**ACTA RESOLUTIVA DE LA SESIÓN EXTRAORDINARIA DE LA COMISIÓN DE ÁREAS  
HISTÓRICAS Y PATRIMONIO**

**Conocimiento y resolución sobre el oficio No. STHV-JP 03756 de 5 de septiembre de 2014, de la Secretaría de Territorio, Hábitat y Vivienda e informe de la Subcomisión Técnica de Áreas Históricas y Patrimonio, relacionados con el proyecto denominado Plaza Huerto San Agustín, presentado por el MIDUVI.**

Informe Técnico No. SMP-069/14

## REVISIÓN TÉCNICA DE LA PROPUESTA PLAZA SAN AGUSTÍN, SOBRE LA CALLE MEJÍA

Figura No.4  
Implementación de rampas peatonales y vehiculares

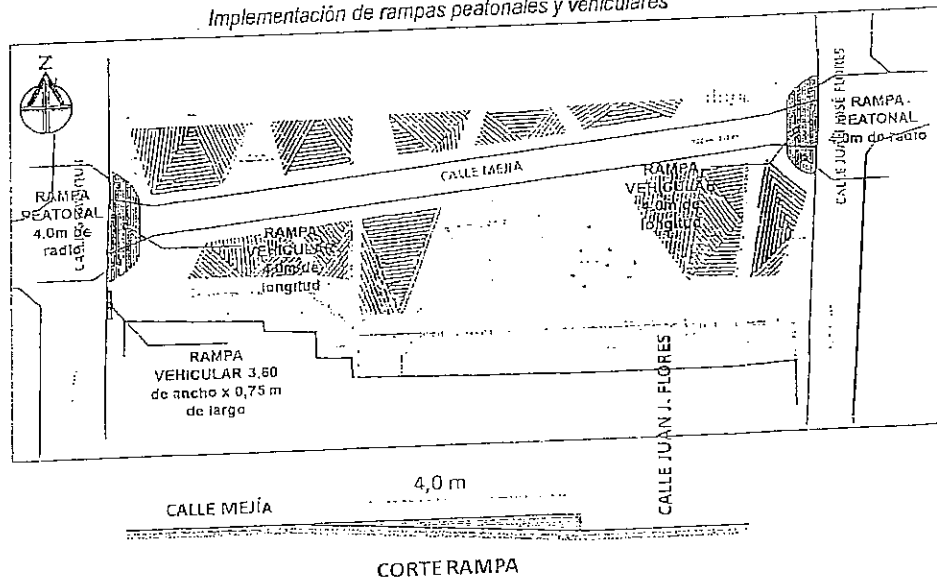
Implementación de rampas peatonales y vehiculares.- En los extremos de la plataforma única propuesta para la calle Mejía en el tramo comprendido entre las calles Guayaquil y Flores, no se han considerado rampas para la circulación peatonal y vehicular, así como tampoco el acceso vehicular lateral del lado sur que tiene su inicio en la calle Guayaquil. Se recomienda que esas rampas deben ser de: 4,0 m. de longitud para la circulación vehicular. Para los peatones se recomienda que las aceras tengan un rebajamiento suave en las esquinas, de forma que se acoplen a las rampas vehiculares. Para el acceso vehicular lateral de 3,60 m. de ancho x 0,75 m. de largo, como se indica en la figura No. 4

Figura No.5  
Implementación de rampas en el lado sur de la Plaza

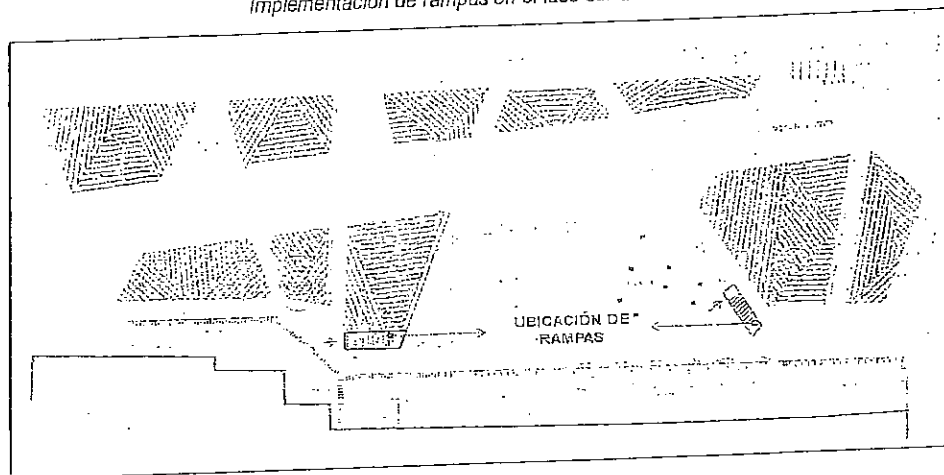
Ubicación de Rampas en el centro de la plaza. - Se ha observado en esta alternativa 1, que el lado sur de la plaza no se han considerado rampas para la circulación de personas con capacidades espaciales; para el cambio de nivel o de integración con otros espacios solo existe graderíos. Por lo tanto se recomienda ubicar rampas junto a los graderíos oeste y este del centro de la plaza, tal como se ilustra en la figura No. 5.

Figura No.6  
Ubicación de la parada de bus

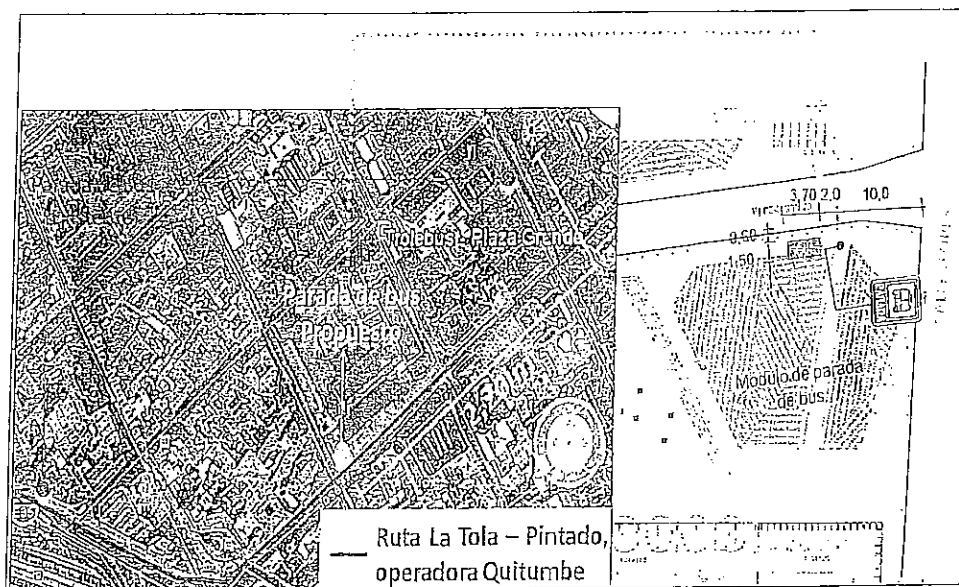
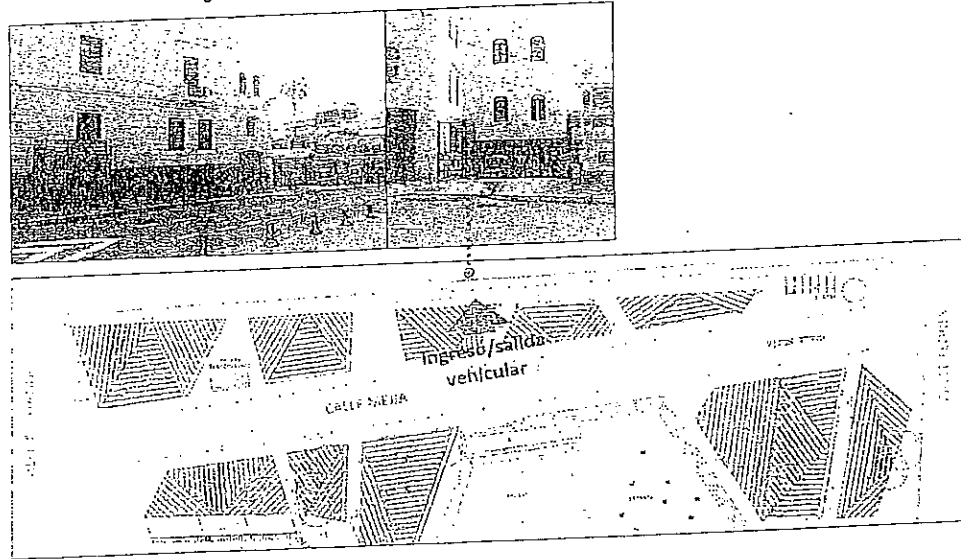
Implementación de una Parada de bus.- En el tramo de 500 m de longitud entre paradas de bus de la línea de transporte público que circula por las calles Venezuela y Mejía, no existe paradas de bus, por lo que se considera necesario implementar una parada aproximadamente a 220 m. de la anterior ubicada en las cercanías de la intersección de las calles Venezuela y Olmedo.

La parada de bus debería contener señalización vertical a 10,0 m. del bordillo de la calle Flores con dirección oeste y un módulo de parada (visera) para el refugio de usuarios, a 2,0 m. de la señal vertical, mismo que tiene las dimensiones de 1,50 m. de ancho x 3,70 m. de largo, altura de 2,75 m, retiro frontal de 0,60 m. del bordillo, tal como se indica en la figura No. 6.

Figura No.7  
Ingreso/salida vehicular del edificio de la Secretaria de la Educación

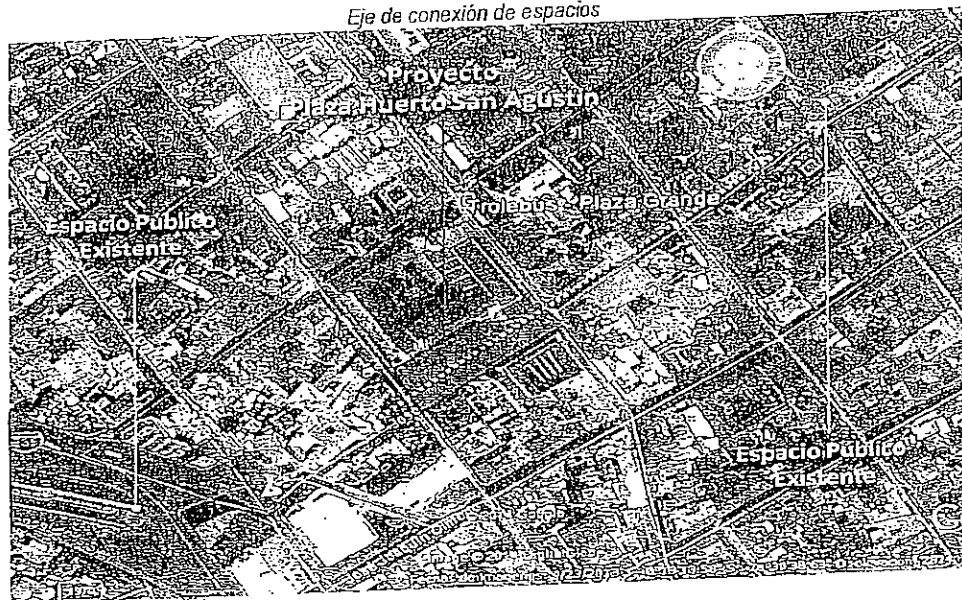
Acceso vehicular al estacionamiento de la Secretaría de la Educación.- El ingreso/salida de vehículos del garaje del edificio de la Secretaría de la Educación que se encuentra ubicado en lado norte de la calle Mejía en el tramo analizado, el cual no ha sido tomado en cuenta en la propuesta de la Plaza Huerto San Agustín, por lo que se deberá modificar el diseño y retirar los bolardos en este lado de la plaza para la implementación del respectivo acceso. En la figura No. 7 se puede observar lo indicada.

Figura No.9  
Chaflán en la esquina del graderío

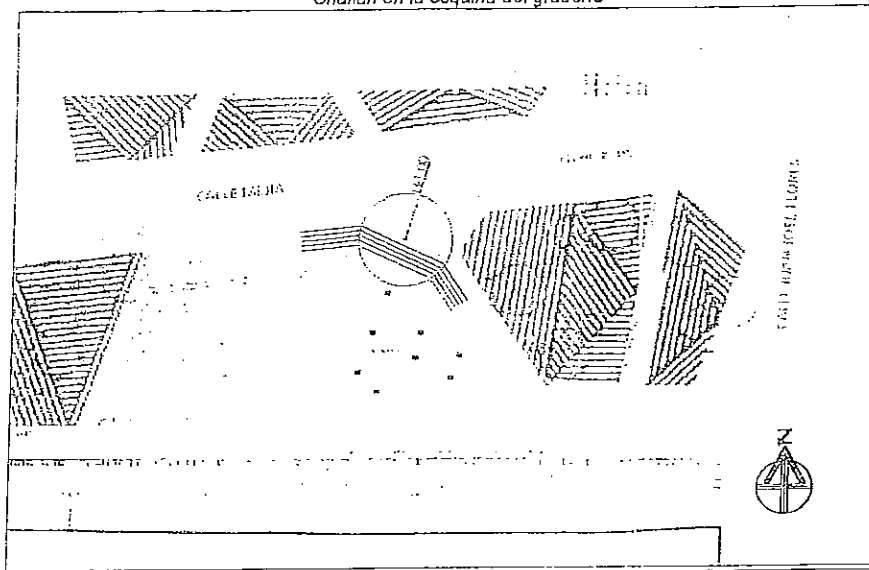
Chaflán en la esquina del graderío que delimita la plaza central.- En la plataforma central del lado sur de la calle Mejía, existe un graderío que delimita la plaza, mismo que la esquina del graderío se deberá realizar un chaflán, utilizando 3,0 m. de radio para trazar la diagonal, ya que esta modificación permitirá facilitar el giro de los peatones, como se ilustra en la figura No. 9.

Figura No.11

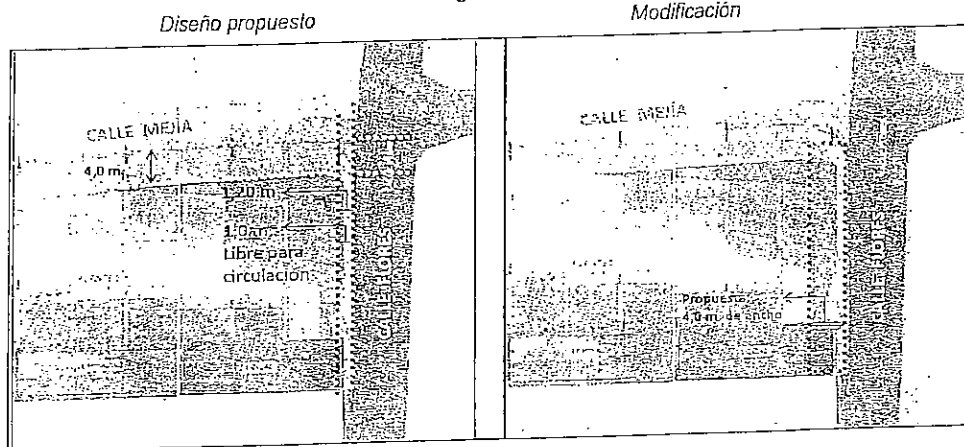
Modificación del ancho de la acera.- En la acera perimetral contigua a la calle Flores, se identifica que esta tiene un ancho de 1,20 m. incluido el emplazamiento de los bolar- dos, con lo cual se estima que quedaría un ancho libre de 0,90 m. para la circula- ción peatonal, estableciendo una afectación para el normal desarrollo de esa actividad. Por consiguiente, se recomienda que la acera sea igual al ancho y al tratamiento de la acera perimetral sobre la calle Mejía (4,0 m.), incluido el emplazamiento de los bolar- dos, como se ilustra en la figura No. 11

Figura No.12

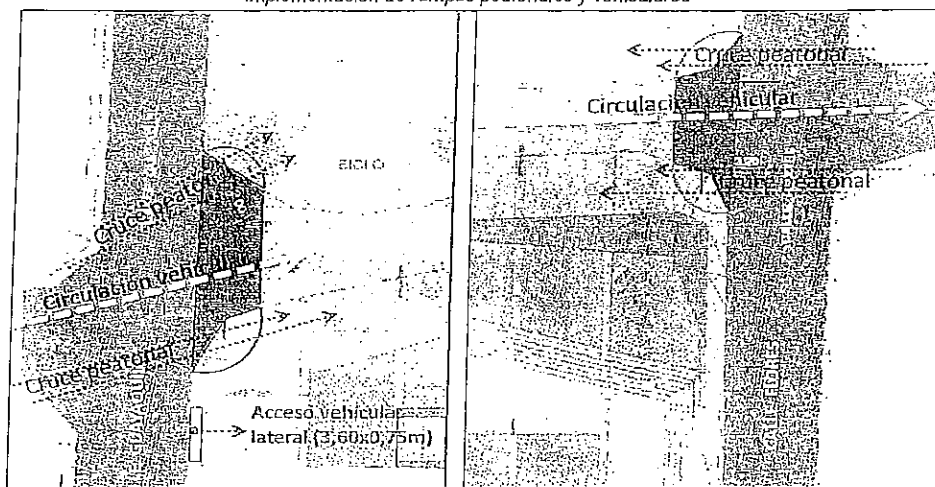
Implementación de rampas peatonales y vehiculares.- En los extremos de la plataforma única propuesta para la calle Mejía en el tramo comprendido entre las calles Guayaquil y Flores, no se han considerado rampas para la circulación peatonal y vehicular, así como tampoco el acceso vehicular lateral del lado sur que tiene su inicio en la calle Guayaquil. Se recomienda que esas rampas deben ser de: 4,0 m. de longitud para la circulación vehicular. Para los peatones se recomienda que las aceras tengan un rebajamiento suave en las esquinas, de forma que se acoplen a las rampas vehiculares. Para el acceso vehicular lateral de 3,60 m. de ancho x 0,75 m. de largo, como se indica en la figura No. 12.

Figura No.15  
Implementación de rampas en el lado sur de la Plaza

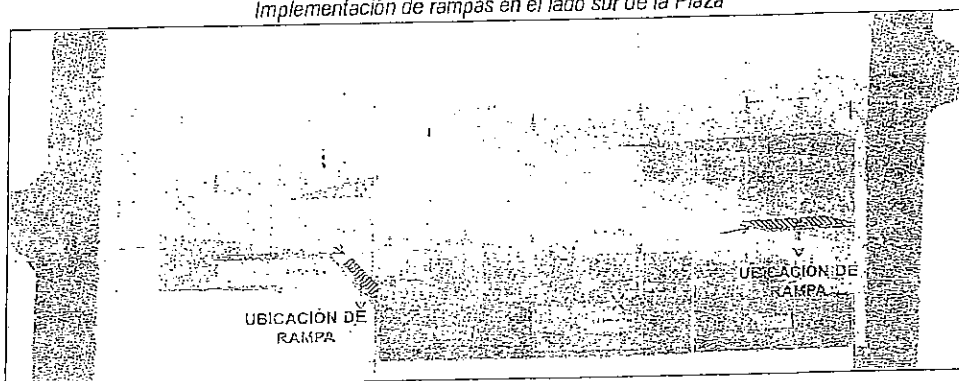
Ubicación de Rampas en el centro de la plaza.- Se ha observado en esta alternativa 1, que el lado sur de la plaza no se han considerado rampas para la circulación de personas con capacidades espaciales; para el cambio de nivel o de integración con otros espacios solo existe graderíos. Por lo tanto se recomienda ubicar rampas junto a los graderíos oeste y este del centro de la plaza, tal como se ilustra en la figura No. 15.
